INFORME DE VISITA DE CONTROL
Nº 17433-2021-CG/PC-SVC

VISITA DE CONTROL
GOBIERNO REGIONAL DE HUÁNUCO
HUÁNUCO, HUÁNUCO, HUÁNUCO

**“EJECUCIÓN DE LA OBRA: CREACIÓN DE SERVICIO
DEPORTIVO DE PRÁCTICA RECREATIVA EN LA
URBANIZACIÓN SEÑOR DE LOS MILAGROS DE
CAYHUAYNA DEL DISTRITO DE PILLCO MARCA -
PROVINCIA DE HUÁNUCO - DEPARTAMENTO DE
HUÁNUCO”**

Imagen n.º 17
Ubicación de la estación de lavadero de manos

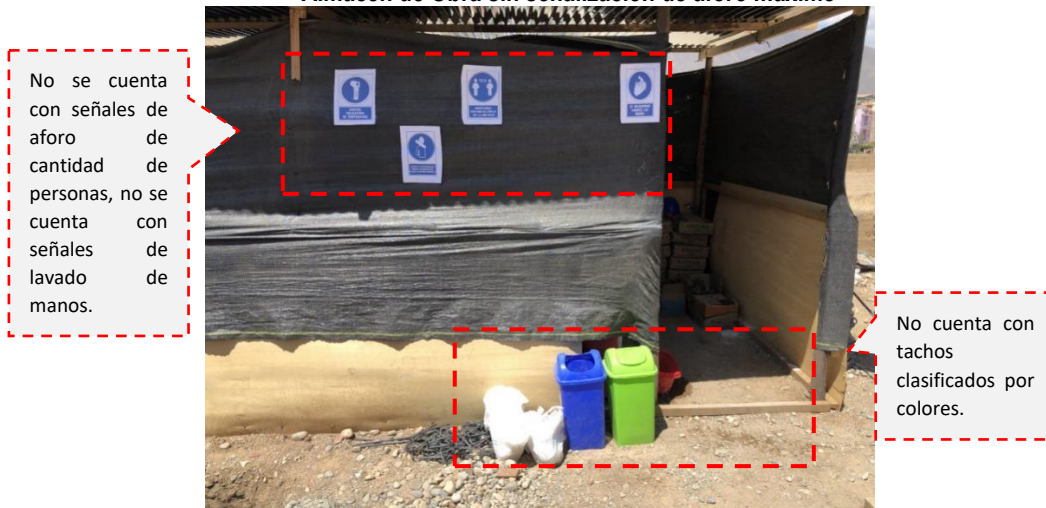
- ✓ Respecto a la implementación del Lineamiento 3: Lavado y desinfección de manos obligatorio contenido en la Resolución Ministerial n.º 972-2020-MINSA, se identificó que la obra no cuenta con un local, en el que se evidencie los espacios como oficina administrativa, almacén y vestuarios, donde se evidenció que no se cuenta con la estación de lavado de manos al ingreso de la instalación, así como jabón líquido, tacho de residuos sólidos, papel toalla, alcohol gel ni carteles en la parte superior que indiquen el método correcto para la ejecución del lavado de manos y/o uso de alcohol gel para la higiene de manos, hecho que no es concordante con los Lineamientos aprobados por la Resolución Ministerial n.º 972-2020-MINSA, los cuales establecen la implementación de estaciones de lavado de manos al ingreso de las instalaciones, los mismos que tienen que contar con dispensador de agua, jabón y papel toalla para el secado de las manos. Asimismo se observó que, en la obra no se realizó el lavado de manos previo al inicio de las actividades,

El empleador asegura la cantidad y ubicación de puntos de lavado de manos (lavadero, caño con conexión a agua potable, jabón líquido o jabón desinfectante y papel toalla) y puntos de alcohol (gel o líquido), para el uso libre de lavado y desinfección de los trabajadores.

Uno de los puntos de lavado o dispensador de alcohol deberá ubicarse al ingreso del centro de trabajo, estableciéndose el lavado de manos o desinfección previo al inicio de sus actividades laborales, en lo que sea posible con mecanismos que eviten el contacto de las manos con grifos o manijas.
